Van: [REDACTED]@drutenwijchen.nl>
Verzonden: vrijdag 14 november 2025 10:16
Aan: [REDACTED]
Onderwerp: RE: conceptbesluit Wijchen west

In ons overleg van 3 november jl. hebben we de concept ontheffing Wet natuurbescherming besproken voor Wijchen West. Tijdens het overleg hebben we een aantal discussiepunten besproken in de concepttekst. Over de meeste punten hebben we duidelijkheid en worden de aanpassingen door jou doorgevoerd. De gemeente zou nog op 2 punten terugkomen. Ten eerste voorschrift 30 en ten tweede zullen we een voorstel doen voor een reactie op de zienswijze van een omwonende ten aanzien van gebiedsvreemde grond. Met deze reactie kan voorschrift 44 komen te vervallen.

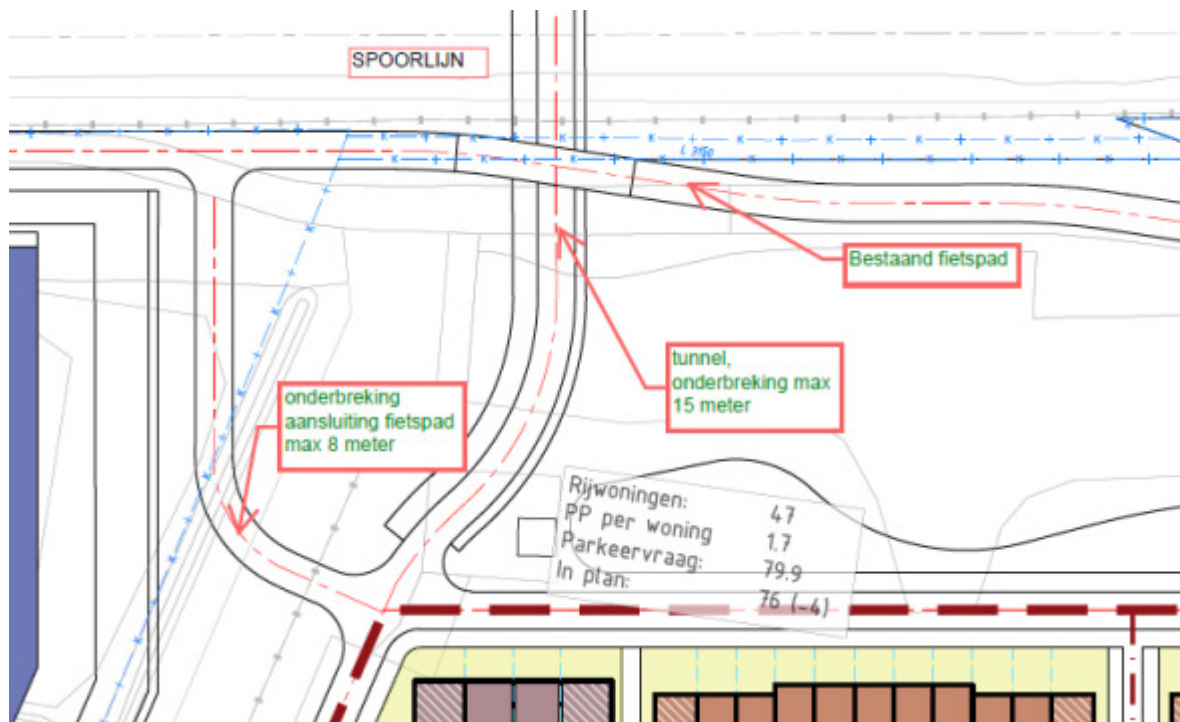
In aanvulling op onze mail van afgelopen maandag nog een punt ter verduidelijking, maar ik verwacht dat je dit als wel wist.
Ter plaatse van de onderdoorgang/tunnel, op onderstaand kaartje nummer 6, zullen twee onderbrekingen komen in de bomenrij:

- 1x ter plaatse van de tunnel: max 15 meter breed
- 1x ter plaatse van de aansluiting van het fietspad, deze zal veel smaller worden en valt sowieso binnen de 8 meter. Langs het fietspad zullen we de aangepaste straatverlichting aanbrengen (vleermuisvriendelijk)

In voorschrift 30 staat dat essentiële vliegroutes worden versterkt door de aanplant van extra bomen. Deze versterking hoeft niet plaats te vinden ter hoogte van de onderdoorgang van het fietspad en ter plaatse van (bestaande) kruispunten en wegen. Op bijgevoegde kaart is aangegeven waar de vliegroutes worden onderbroken. Het gaat zowel om bestaande kruispunten en wegen als nieuwe nog te realiseren.

- 1 Ontsluiting Groene Geest
- 2 Doorgang Groenestraat – Hernenseweg
- 3 Aansluiting Groenestraat – Randweg Noord (incl. ontsluiting school)
- 4 Spoorwegovergang
- 5 Fietsoversteek Westerdreef, aansluiting fietsroute De Beemd
- 6 Aansluiting fietstunnel/onderdoorgang fietspad

Betekent dit dat bij de aangegeven sterren de afstand tussen de bomen >8 m gaat zijn (voor zover dat nu niet het geval is)? Is het ook >15m? Graag zou ik per ster willen weten of en hoeveel bomen er ongeveer gekapt gaan worden en wat de grootte van 'het ontstane gat' gaat zijn.

Bij ster 1: aanvullend voorschrift: vooraf aan de kap van de bomen wordt het ontwerp voor de nieuwe inrichting van het kruispunt ter goedkeuring voorgelegd aan de provincie Gelderland.
Bij sterren 2 t/m 5: aanvullend voorschrift: indien op deze locatie de verlichting wijzigt, dient dit eerst ter goedkeuring voorgelegd te worden aan de provincie Gelderland.
Voorstel voorschrift 29: akkoord.
